Veřejná zakázka:  
**„Modernizace vozovny Slatina – výběr zhotovitele“**

## **VYSVĚTLENÍ, ZMĚNA NEBO DOPLNĚNÍ ZADÁVACÍ DOKUMENTACE**

### **Vysvětlení zadávací dokumentace č. 1 ze dne 9. 7. 2025**

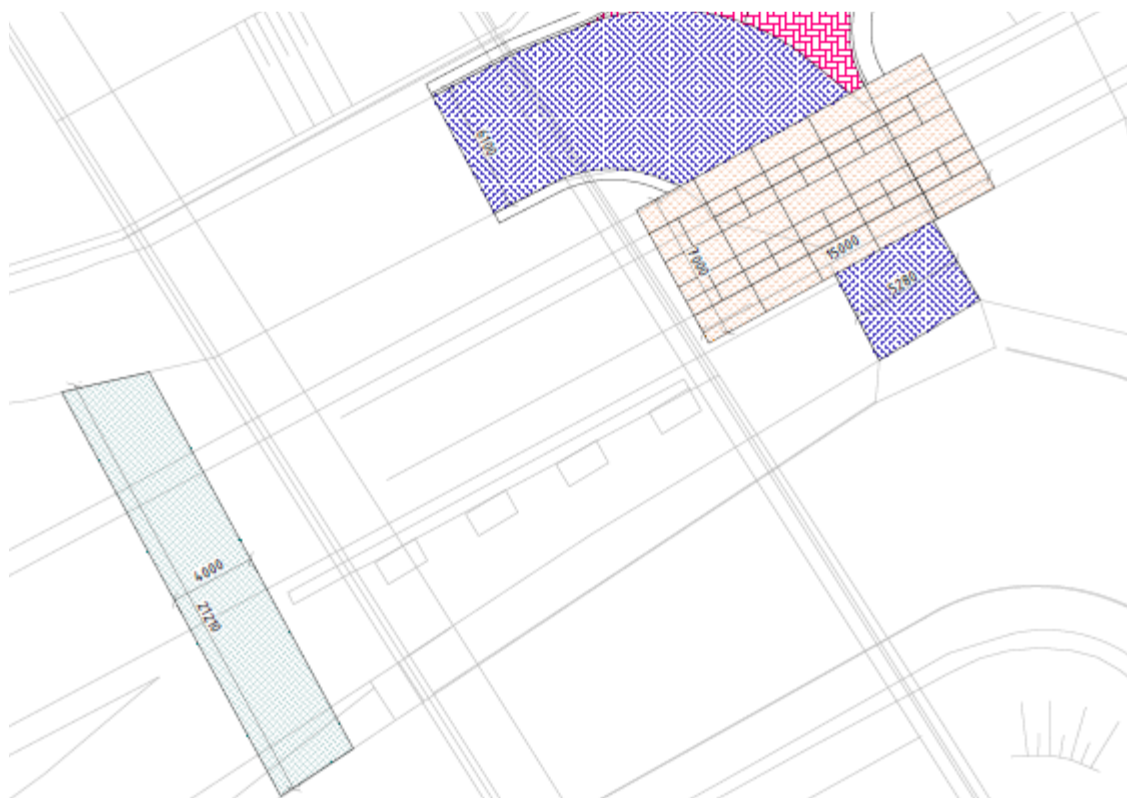
Ve složce *pr.3-zd-dsp-mr* (PD měřirna) chybí PD pro SO 21, 22, 23, 24 a 26 kanalizace a vodovody.

Tyto jsou pouze zakresleny v koordinační situaci a popsány v souhrnné TZ, přičemž konkrétně u SO 23 vdv přípojka a SO 26 prodloužení vdv si tyto texty odporují:

Podle situace by měl platit text pro SO 26, přípojka SO 23 se bude napojovat na tento prodloužený řád a nekříží TT.

Žádáme o doplnění PD (část měřírna) pro SO kanalizace, vdv.

Zadavatel potvrzuje, že v případě uvedeného rozporu platí text uvedený u SO 26 (tento text je novější a aktuální). Uvedený rozpor je důsledkem průběžné tvorby podkladů a vývoje požadavků projektů, kdy došlo ke vzniku SO 26 prodloužení řady obsahujícího křížení tramvajové trati a souvisejícímu zmenšení objektu SO 23 (přípojky).

**Zadavatel dále poskytuje požadovanou projektovou dokumentaci, která tvoří přílohu tohoto vysvětlení.**
